Réponse à l'avis de la MRAe

Ferme éolienne de Montguérin SAS

Commune de Neuvy-en-Dunois (28)

Réponse à l'avis de la MRAe - Ferme éolienne de Montguérin - Avril 2024

Figure 11 : Exemples de coupes de tranchées type

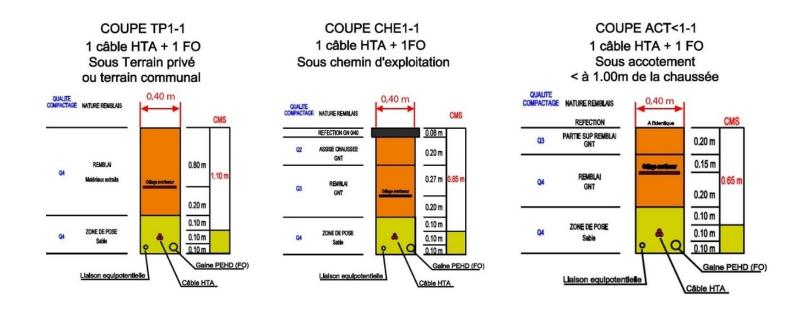
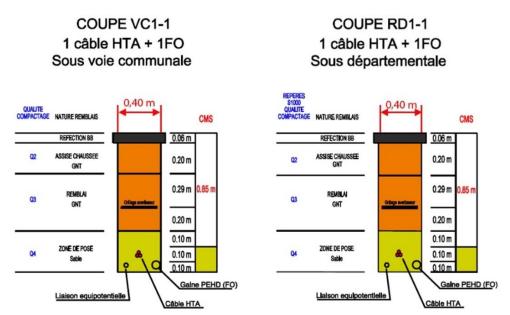
L'autorité environnementale recommande de compléter l'étude d'impact par une évaluation des incidences des modalités de raccordement du projet au réseau, susceptibles d'être mises en œuvre.

Pour rappel (page 178 de l'Etude d'impact, Pièce n°4), les travaux d'enfouissement des câbles de raccordement électriques externes seront réalisés de la manière suivante :

- Décapage des terres végétales : profondeur 0,1 à 0,3m.
- Ouverture de la tranchée (soit à la pelle mécanique soit à la trancheuse) :
  - o Largeur de 0,28 m à 0,7 m selon le nombre de câbles ;
  - o Profondeur: 0,8 à 1,3 m selon la nature du terrain.
- Déroulage des câbles sur lit de sable, ou sans sable si le câble est renforcé.
- Fermeture et remblai de la tranchée, puis compactage. Ces interventions seront réalisées en cohérence avec les prescriptions du règlement départemental de voirie.
- Remise des terres végétales ou finition de surface si sur chemin ou traversée de route.

Figure 12 : Facteur d'émission de CO2 par moyen de production

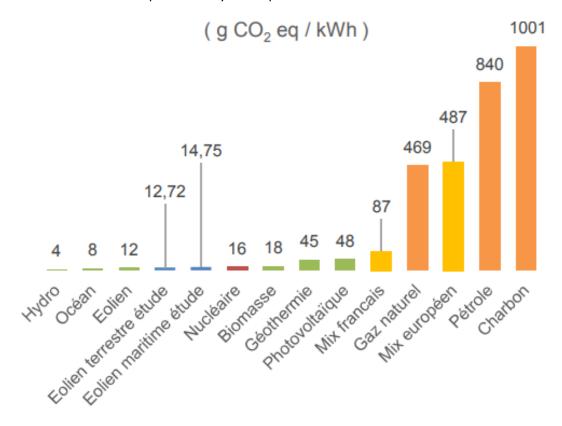
L'autorité environnementale recommande présenter un bilan détaillé énergétique et carbone sur l'ensemble du cycle de vie du parc éolien.

Le facteur d'émission de l'éolien terrestre inclut les différentes étapes du cycle de vie d'une installation :

La production annuelle estimée est de : 60 GWh, les émissions de CO2 de la Ferme éolienne de Montguérin 20 ans sont donc de 15 264 tCO2e.
